ROA.271.15.2024

Dotyczy: postępowania o udzielenie zamówienia publicznego pn. „Konarzewo: budowa pumtracku na działce 562/15”

Zamawiający informuje, że do niniejszego postępowania wpłynął wniosek o wyjaśnienie treści SWZ. Działając na podstawie art. 284 ust. 2 PZP, przekazujemy poniższe wyjaśnienia:

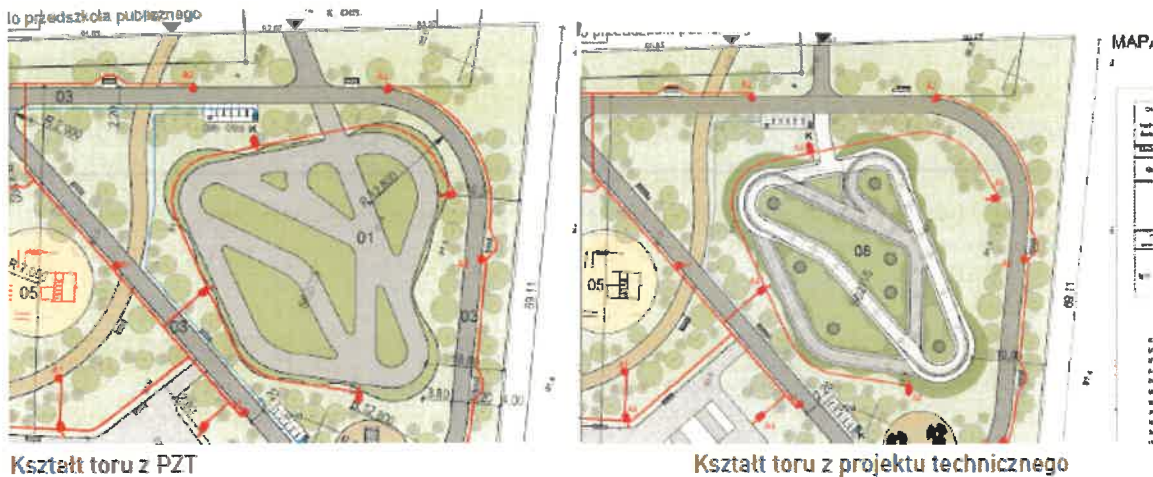
Zgodnie z zapisami SWZ w zakres przedmiotu zamówienia wchodzi głównie budowa toru pumtrack (tor I pętla i rozbudowa). W załączonej dokumentacji projektowej brakuje jednak jakiegokolwiek technicznej dokumentacji dotyczącej budowy toru pumtrack – szczegółowego rzutu z wymiarami, przekrojów, wysokości przeszkód, informacji o wymaganiach materiałowych dotyczących poszczególnych warstw konstrukcyjnych, spadków. Uniemożliwia to potencjalnym Oferentom wykonanie wyceny. Prosimy o uzupełnienie.

Odpowiedź: W uzupełnieniu dokumentacji projektowej przekazujemy rzut pumtracku rysunek nr. A-05 oraz uzupełniono przekroje – rysunek nr A-04a.

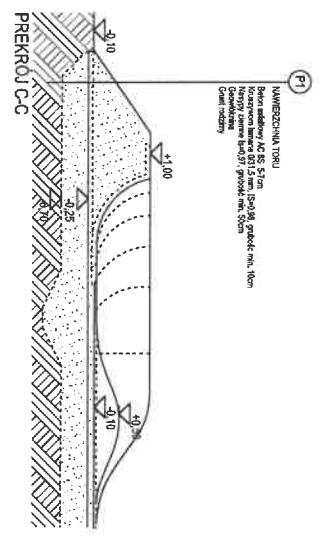
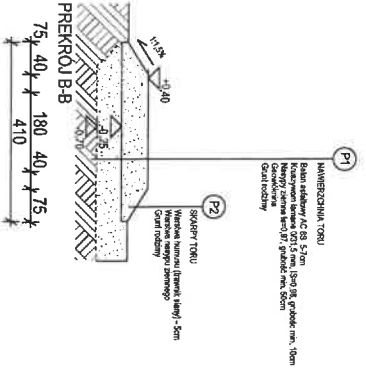
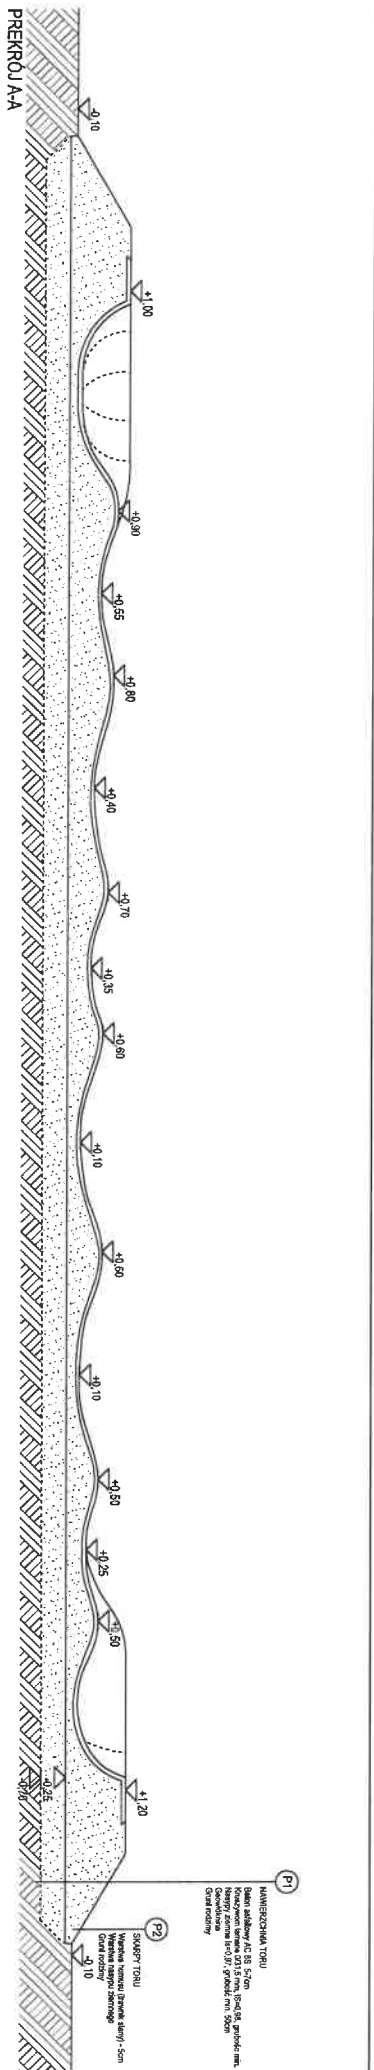
W dokumentacji projektowej brakuje informacji o głębokości korytowania oraz wysokości wznoszonych warstw konstrukcyjnych, a także projektowanych wysokości poszczególnych przeszkód. Wskazano tylko 2 przekroje przez nawierzchnię jezdnią i zakręt toru, ale bez jakichkolwiek wymiarów ani wskazania poziomu terenu. Z przedmiaru wynika, że należy wykonać koryto na głębokości 60 cm i zasypać warstwą odsączającą o grubości 60 cm. Z przekrojów nie wynika jednak tak głębokie korytowanie. Z jakiego materiału należy wykonać nasypy torów pumtrack i jaka jest planowana objętość tych materiałów? Brak tej informacji uniemożliwia rzetelną wycenę koniecznych do zakupu materiałów budowlanych.

Odpowiedź: Zgodnie z rysunkiem nr A04a oraz pkt. 6.

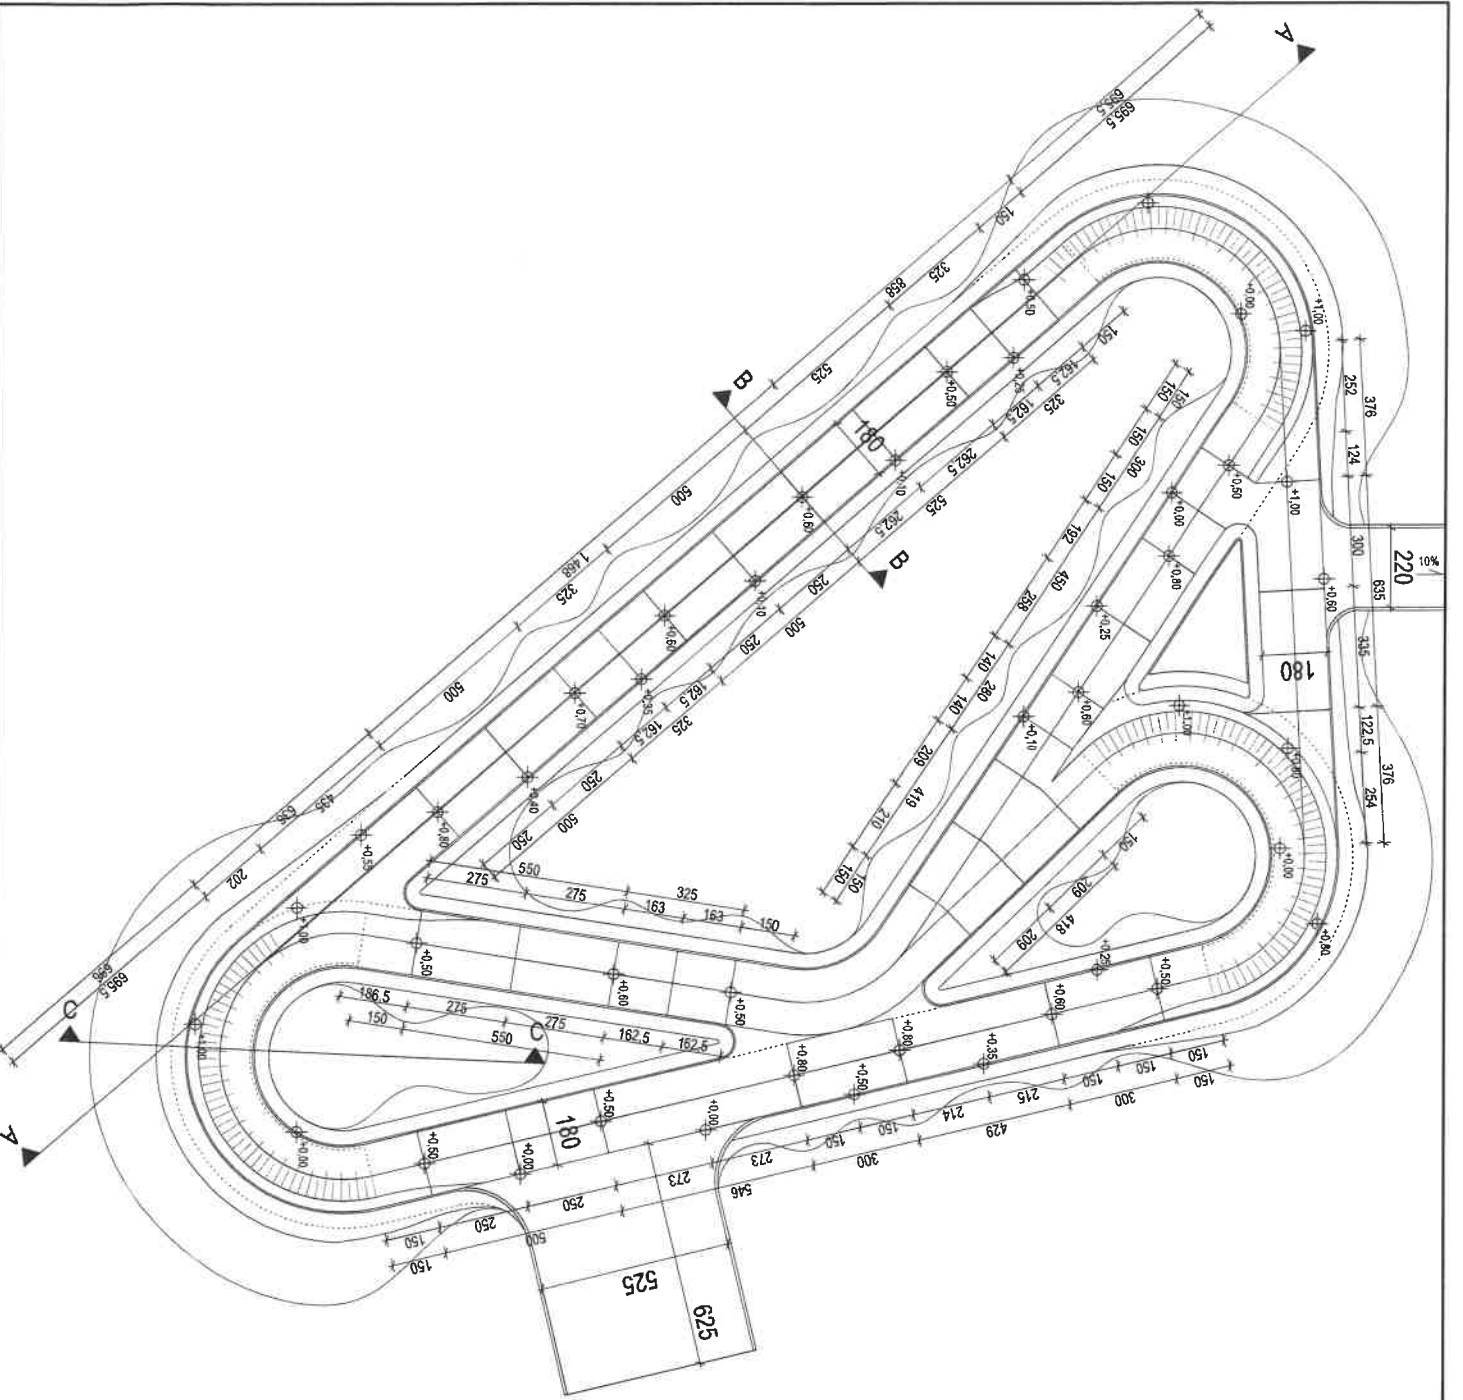
Prosimy o wskazanie promieni zakrętów mierzonych do półek zakrętów, wskazanie szerokości półek, wysokości przeszkód, długości przeszkód, odległości między osiami zakrętów.

Odpowiedź: Parametry toru zostały wskazane na rysunku nr A05.

- powierzchnia toru (po obrysie skarp): 711,34 m²,
- powierzchnia asfaltowa w rzucie: 387,72 m²,
- długość toru w rzucie: 135,56 m,
- szerokość warstwy jezdnej toru: 180 cm,
- wysokość zakrętów profilowanych toru pumptrack (mierzona od powierzchni asfaltowej w najniższym punkcie bandy do powierzchni asfaltowej na koronie bandy): minimum 100 cm,
- grubość warstwy asfaltu: 5-7 cm.
- ilość zakrętów profilowanych: 3 szt.
- promień zakrętów: min. 300 cm.

Odpowiedź: Parametry toru zostały wskazane na rysunku nr A05.
